ESTUDIO DE IMPACTO AMBIENTAL

Adenda

PLANTA FOTOVOLTAICA “MARCHENILLA VII” DE 49,96 MWp Y

JIMENA DE LA FRONTERA, CÁDIZ

Comparativa de las versiones original y modificada del proyecto de la PFV Marchenilla VII

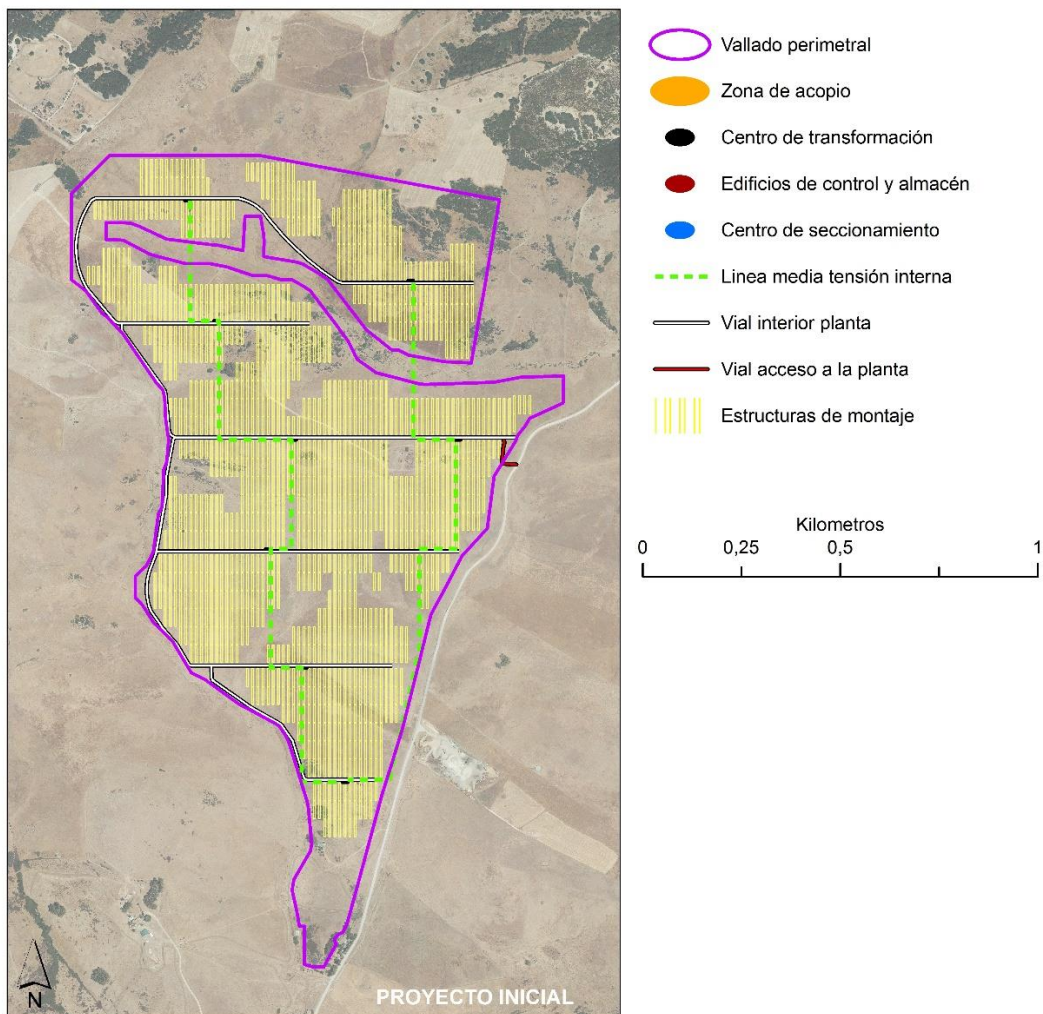
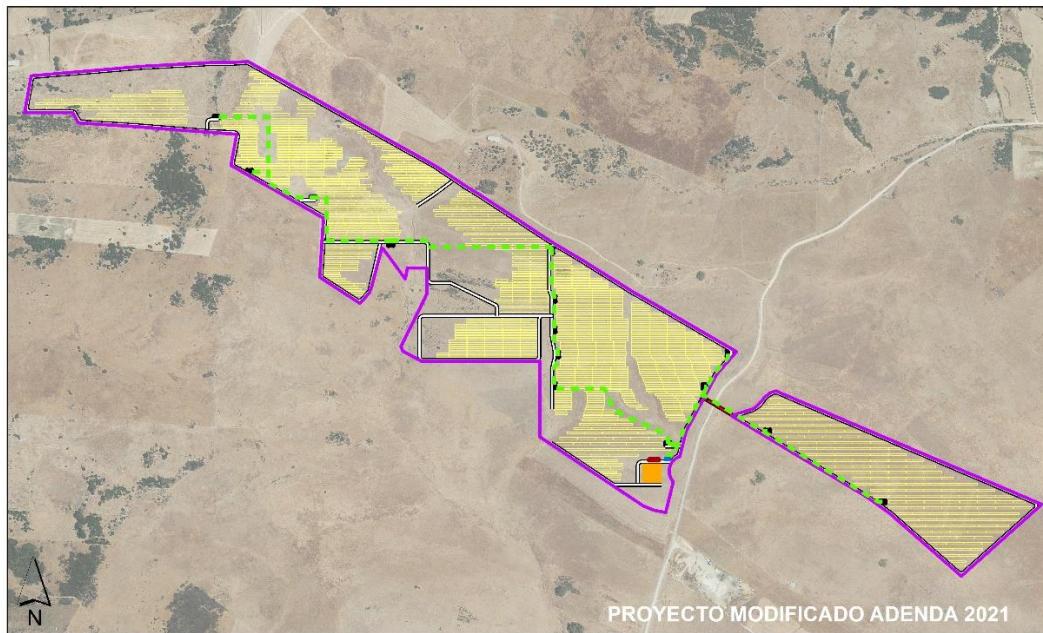
La siguiente imagen muestra la comparativa de las dos versiones de proyecto. En ella se puede observar como respecto al proyecto original se mantienen únicamente comunes a las dos versiones de proyecto las parcelas centrales del mismo.

De este modo de la implantación original, que tenía una disposición norte-sur, desaparecen los enclaves o parcelas situadas más al norte y más al sur. Por su parte la nueva implantación de la adenda de proyecto tiene una disposición este-oeste de manera que se utiliza una nueva parcela situada al este de la Cañada Real de Gaucín y nuevas parcelas que se sitúan hacia el oeste, más cercanas a la A-405.

En relación a la superficie de ocupación hay una clara reducción en el proyecto modificado o adenda que pasa a tener una superficie de vallado de 68,7 ha frente a las 123 ha del proyecto original. Igualmente, la superficie real ocupada en el interior de vallado se reduce a 26,5 ha, desde las 97 ha originales.

Además, es destacado señalar la modificación de proyecto en la elección del tipo de estructura portante de los módulos fotovoltaicos pasando a ser en la adenda de proyecto estructuras fijas que tiene una menor altura y una mejor capacidad de adaptación a las pendientes sin necesidad de aterrazamientos ni desmontes, frente a los originales

Comparativa del trazado modificado de la línea de evacuación de la PFV Marchenilla VII

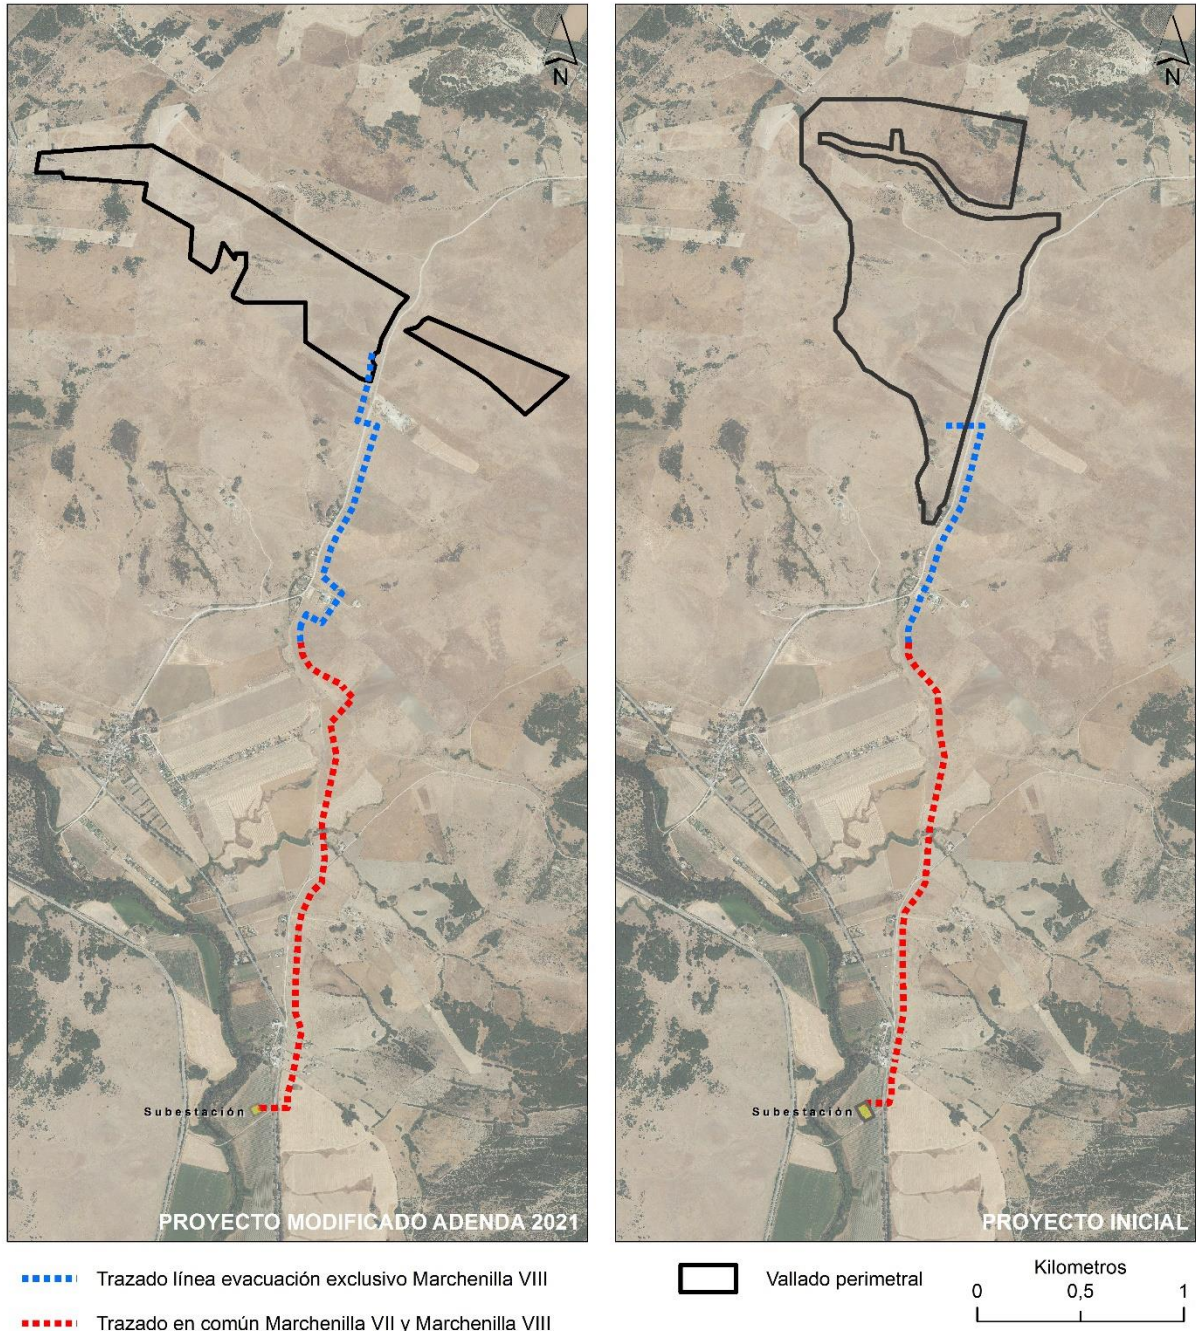
La siguiente imagen, por su parte, refleja una comparativa entre las soluciones original y de adenda de proyecto en relación con la línea de evacuación de la PFV Marchenilla. Las modificaciones en este caso son menores y responden en el inicio de la misma a la necesidad de adaptarse a la nueva disposición de la PFV, naciendo más al norte la línea en la nueva versión y a cambios mínimos en la traza resultado de afecciones puntuales a propietarios que se pretenden minimizar.
